会計検査の指摘事例とその解説(88)

2. 残留水圧及び浮力を考慮せず鉄筋量も不足

3. 平均干潮面以上は被覆防食工法によるべき

図-1 当局の安定計算等によるL型擁壁の概念図 (右岸側、左岸側共に同じ。)

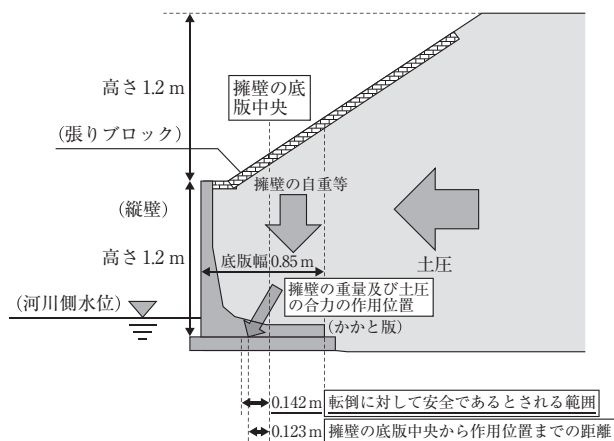
しかし、被災擁壁の安定計算書等においては残留水圧及び浮力が考慮されておらず、本件L型擁壁については、その前面が河川であることから、残留水圧及び浮力を考慮するなどした上で改めて安定計算等を行う必要がありました（図-1）。また、同市は、本件工事の設計図書等において、L型擁壁の縦壁等に係る必要鉄筋量を明示するなどしていませんでした。そして、請負人が、鉄筋量1.744cm²/mのL型擁壁を使用することとして確認を求めたところ、同市は、当該鉄筋量が被災擁壁の安定計算書等に示された鉄筋量を大幅に下回るものとなっていたことを十分に確認することなく承認して、これにより施工させていました。

図-2 適切な安定計算等によるL型擁壁の概念図 (右岸側)

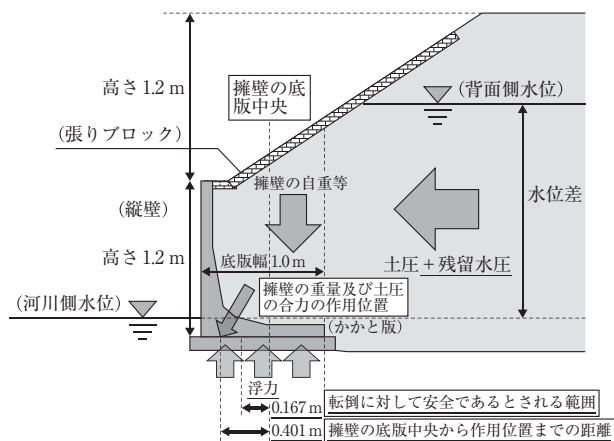
そこで、指針等に基づいて残留水圧及び浮力を考慮するとともに、実際の鉄筋量1.744cm²/mに基づくなどして、改めてL型擁壁の安定計算等を行ったところ、右岸側6.0m、左岸側23.5mの区間は、次のとおり、L型擁壁の安定計算上及び応力計算上安全とされる範囲に収まっていませんでした。

- ①滑動に対する安定については、安全率が0.676（右岸側）及び0.626（左岸側）となり、それぞれ許容値1.5を下回っていました。
- ②転倒に対する安定については、擁壁に作用する擁壁背面の土圧等による水平荷重及び擁壁の自重等による鉛直荷重の合力の作用位置が、擁壁の底版中央から河川側に0.401m（右岸側）及び0.434m（左岸側）の位置となり、それぞれ転倒に対して安全であるとされる範囲0.167mを大幅に逸脱していました（図-2）。

③縦壁背面側及びかかと版上面側に配置されている主鉄筋に生ずる引張応力度^(注)は、376.252 N/mm² (右岸側) 及び358.797N/mm² (左岸側) となり、それぞれ許容引張応力度^(注) 160N/mm² を大幅に上回っていました。

本件の事例は、先月号で紹介しましたL型擁壁の設計不適切事例と現場が同一区域に混在しています。先月号は農林水産省所管の排水機場の機能回復を図るために県が発注した農業用施設災害復旧事業に係る事例で、本件の事例は、この排水機場に近接する準用河川の護岸を復旧するために市が発注した国土交通省所管の河川等災害復旧事業に係る事例です。本件は、農業土木を担当する調査官が、揚水機場の機能回復を中心とした準用河川に係る護岸復旧工事をみたところ、同一区域に施工された両省に係るL型擁壁の設計不適切が判明したようです。なお、手直し工事は、滑動については、県が市の分まで護岸の前面の河床全面をコンクリートで底張りするようですが、転倒や鉄筋に係る手直し工事は、検査報告の公表時点での詳細は不明とのことでした。

図-3 波除堤の概念図

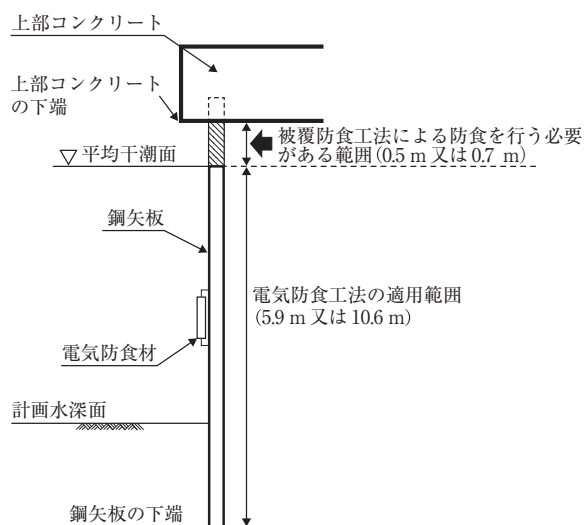
同県は、本件工事の設計に当たり、波除堤の鋼矢板について、電気防食工法による防食のみを行うこととし、平均干潮面以下(5.9m又は10.6m)を電気防食工法の適用範囲として、設計耐用年数50年の電気防食材計75個を取り付けていました。

しかし、波除堤の鋼矢板については、上部コンクリートの下端が平均干潮面を超えていたことから、上部コンクリートの下端から平均干潮面までの間(0.5m又は0.7m)においては、技術基準等に基づき被覆防食工法による防食が必要であったのに、被覆防食工が行われていませんでした(図-3)。このため、鋼矢板の一部が適切に防食されていない状態となっていて、波除堤を延命化するものとなっていませんでした。

本件の担当調査官によれば、この事態は、図面を確認したところ、波除堤の上部コンクリートの下端が平均干潮面を超えていたのに、その間の鋼矢板について被覆防食工による防食を行っていないことを発見したことによるとのことです。手直し工事は、既設波除堤の上部コンクリートの下端から平均干潮面までの間にコンクリートの打設を行い、上部コンクリートの下端を平均干潮面まで下げる改良工事を実施する予定とのことでした。
